ACTA DE INSPECCIÓN SANITARIA

SAN MATEO

Para lotificación:
24 PRUEBAS DE PERCOLACION.

HOJA DE PLANO VALLE LUNA II CURSOS DE AGUA – VER EN ANEXOS EN TAMAÑO 3X2.

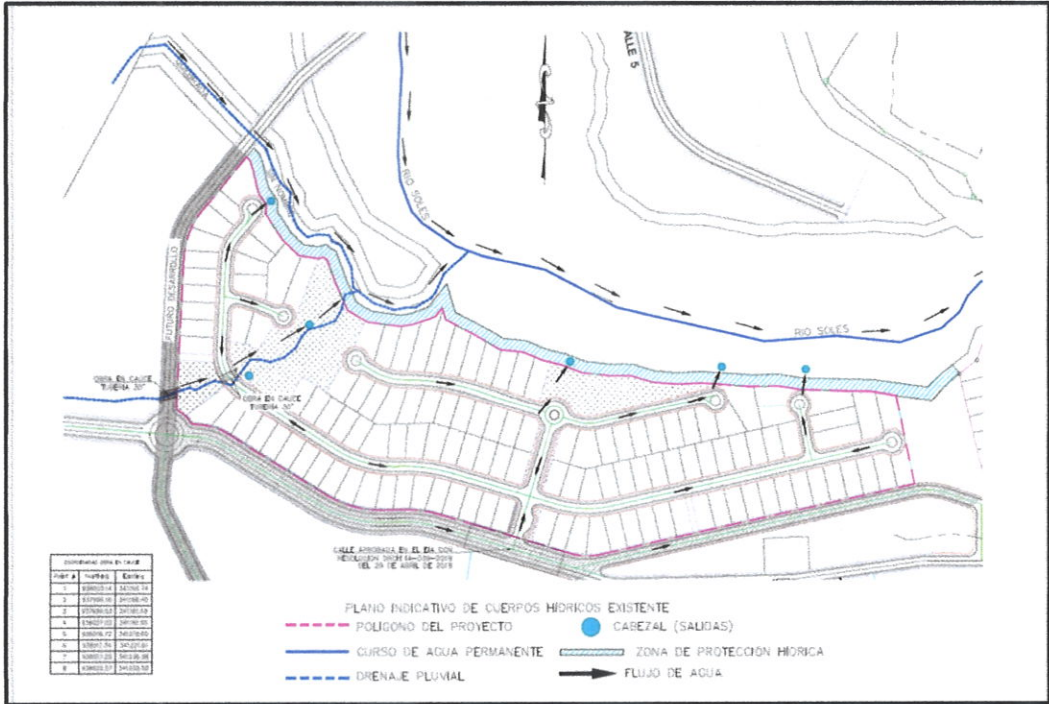
PREGUNTA10: En el punto de 5.6. Hidrología, se indica: "Debido a que no existen cuerpos de agua superficiales involucrados en el Lote N° 10 para efectuar estas mediciones no hay estudio hidrológicos para el proyecto de manera especial, sólo se utiliza el estudio General"; en la página 77 del EslA, se muestra Plano indicando los cuerpos hídricos, donde solo se muestra un cuerpo hídrico que atraviesa parte del polígono; sin embargo, al momento de la inspección se observó que existían 5 cuerpos hídricos, que a medida que atraviesan el polígono se van uniendo y se forman 2 cuerpos principales, en estos puntos los terrenos son inclinados, se pudo observar que estos cuerpos hídricos vienen del lado sur de la calle existente. Por lo tanto, se solicita al promotor.

- a. Presentar, el alineamiento de los cuerpos hídricos que atraviesan el polígono.

RESPUESTA: Se presenta plano esquemático del flujo de las aguas presentes en el proyecto, PLANO CURSOS DE AGUA
